nota inspraak en overleg

spoorzone

nota inspraak en overleg bestemmingsplan spoorzone

samenvatting en beantwoording inspraak- en
overlegreacties

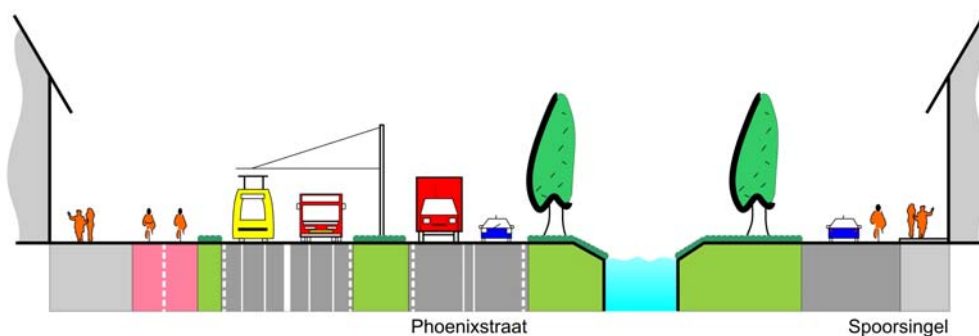
De inspraak op het voorontwerpbestemmingsplan heeft diverse reacties opgeleverd die betrekking hebben op de ligging van de hoofdrijbaan van de Phoenixstraat/Spoorsingel en het verzoek deze te heroverwegen. Als belangrijk argument is aangevoerd dat de hoofdrijbaan van de Phoenixstraat/Spoorsingel in het voorontwerpbestemmingsplan aan de Spoorsingelzijde is gepland. Aan deze zijde zijn overwegend woningen gesitueerd, terwijl aan de Phoenixstraatzijde vooral kantoren en bedrijven zijn gevestigd. De insprekers bepleiten dat het beter is de hoofdrijbaan als belangrijkste hinderbron meer aan de zijde van de Phoenixstraat te situeren.

Naar aanleiding van deze opmerkingen heeft opnieuw nadere studie plaatsgevonden naar de inrichting van het dwarsprofiel van de Phoenixstraat/Spoorsingel. Daarbij kwam een andere opbouw van het dwarsprofiel naar voren dat als aantrekkelijk alternatief voor de variant uit het voorontwerpbestemmingsplan kan dienen. In deze variant wisselen de hoofdrijbaan en de geplande stadsgracht van plek.

Daarom is gekozen om de in het voorontwerpbestemmingsplan vastgelegde inrichtingsvariant te vervangen voor dit alternatief. Omdat de profielindeling van de Phoenixstraat/Spoorsingel in
